## RESOLUCION No.

### POR MEDIO DE LA CUAL SE OTORGA UN PERMISO DE OCUPACIÓN DE CAUCE Y SE TOMAN OTRAS DETERMINACIONES

Qué atención al trámite ambiental, se evaluó la información complementaria, generándose el Informe Técnico N° **IT-01842-2026** del 06 abril de 2026, dentro del cual se formularon las siguientes observaciones y conclusiones las cuales son parte integral del presente acto administrativo:  
 (...)

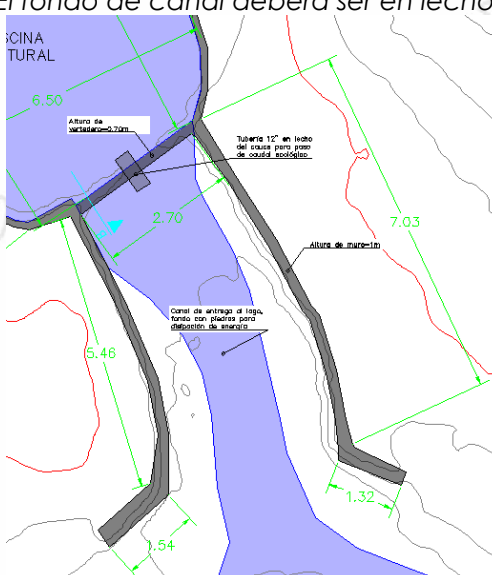
Obra N°:	1	Tipo de la Obra:	Dique 1	
Nombre de la Fuente:	FSN1		Duración de la Obra: Permanente	
Coordenadas			Altura(m): 0.55	
LONGITUD (W) - X		LATITUD (N) Y	Z	Longitud(m): 3.89
-75	25	14.164	6 7 12.038 2135.0	ancho (m): 0.15
				Pendiente Longitudinal (%): 0.0
				Capacidad(m³/seg): 0.19
				Cota Lámina de agua de la fuente de Tr= 100 años (m): 2135.17
				Cota superior del Dique (m): 2135.0
Observaciones:	La primer obra consiste en un dique en forma de "U", con un rebose, la longitud es medida en los 3 lados.

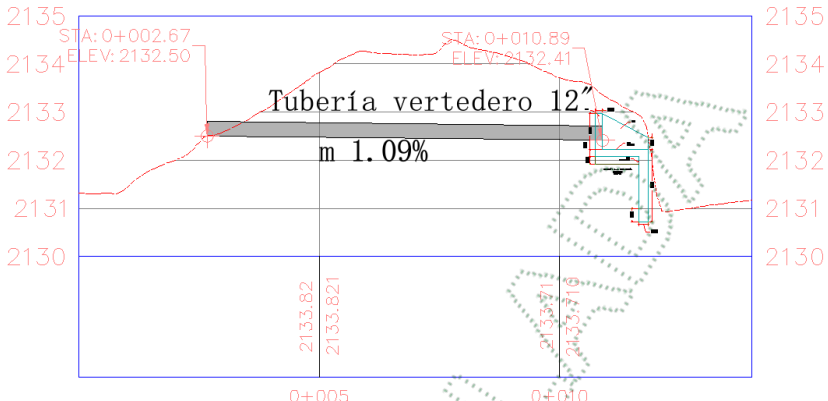
Obra N°:	3	Tipo de la Obra:	Canal			
Nombre de la Fuente:	FSN1		Duración de la Obra:	Permanente		
Coordenadas			Altura(m):	1.0		
LONGITUD (W) - X		LATITUD (N) Y	Z	Longitud(m):	18.05	
-75	25	13.98	6 7 11.657	2134.0	talud (H: V):	0:1
					ancho (m):	0.15
					Pendiente Longitudinal (%):	0.0
					Profundidad de Socavación(m):	0.24
					Capacidad(m <sup>3</sup> /seg):	0.19
					Cota Lámina de agua de la fuente de Tr= 100 años (m)	2133.37
					Cota del fondo del canal (m)	2134.0
Observaciones:	<p>La longitud fue tomada como la sumatoria de los lados del canal en forma de "U", según los planos, incluye las aletas y vertedero. El fondo de canal deberá ser en lecho natural.</p>

Ilustración 3 Terreno sin obra.

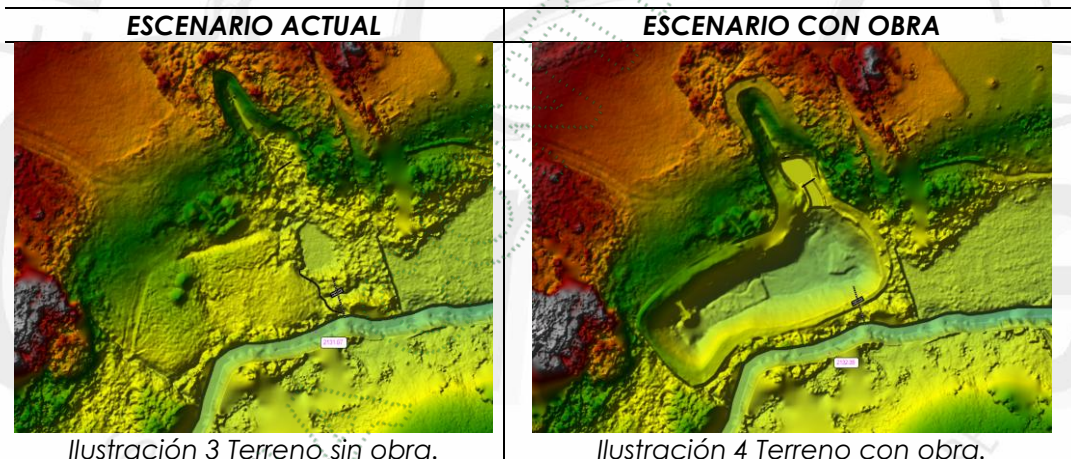
Las obras objetos del presente tramite ambiental están ubicada en la FS1, la cual confluye con la Quebrada El Hato. Para este caso, se presenta la modelación del escenario sin obras, donde se puede observar un lago natural existente y para las condiciones proyectadas unas estructuras tipo dique en concreto con los vertederos y pasos en el fondo para caudales ecológicos, ampliación del lago y la estructura de entrega a la Q. El Hato.

Ilustración 5 grafica comparación escenario sin obra y con obra.

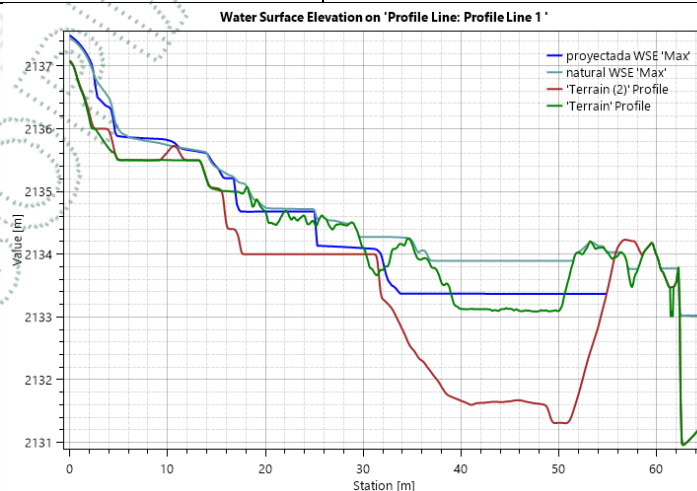
En la gráfica anterior, podemos ver el terreno y la altura de lámina de agua para el escenario sin obra y con obra, correspondiente a la FS1. La variación de la altura

se genera por la implementación de las obras de ocupación de cauce, y como se puede ver, esta no se incrementa para el escenario proyectado por lo que no genera afectación.

Ilustración 7 velocidad con obra.

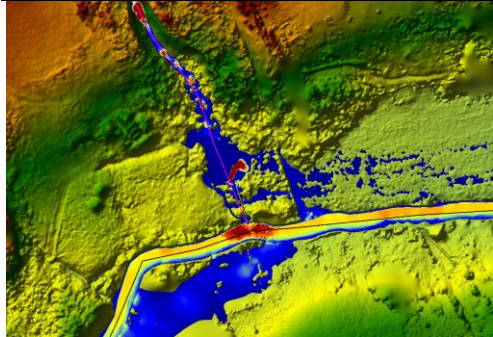
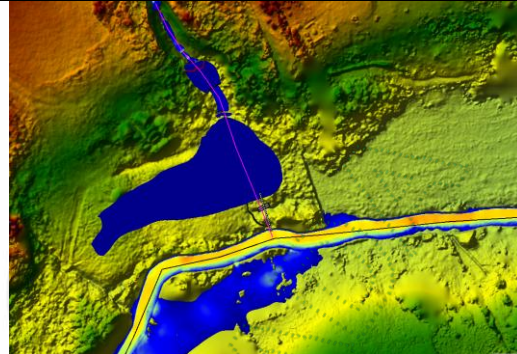
En las gráficas anteriores, podemos ver el terreno y la velocidad del agua para el escenario sin obra y con obra, correspondiente a la FSN1 y Q. El Hato. Para el escenario actual, la FSN1 genera un aumento de la velocidad donde realiza la entrega a la Q. El Hato para los caudales máximos  $T_r=100$  años, situación que no se observa para el escenario con obras. En la FSN1 se genera un incremento de velocidad donde están los vertederos, sin embargo, el flujo del agua después de esta se estabiliza.

Ilustración 9 Extensión lámina de agua  $T_r=100$  años con obra

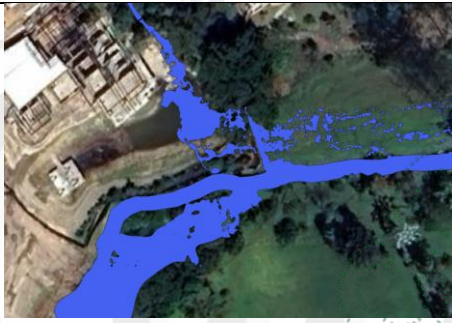
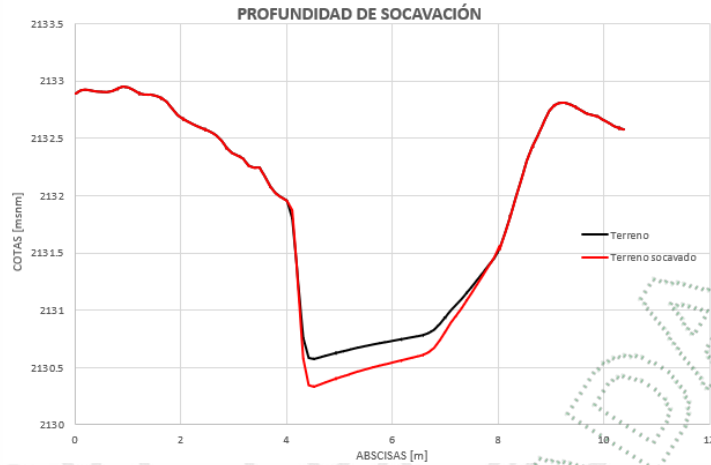
Respecto a la FSN1, mediante el expediente SCQ-131-0963-2025 se analiza la implantación de casa, respecto a la ubicación de la fuente hídrica. Ahora, se puede ver una construcción de kiosko, el cual se encuentra a más de 10m de la Q. El Hato, y para el escenario sin obra, no quedaba en el área de extensión de la lámina de agua  $T_r=100$  años.

- Según los resultados de la modelación de la Q. El Hato y FNS1, para las condiciones sin obra, se observa que la extensión de la lámina de agua Tr=100años es inferior a 10m al interior del predio de interés, medido al costado donde están las construcciones."
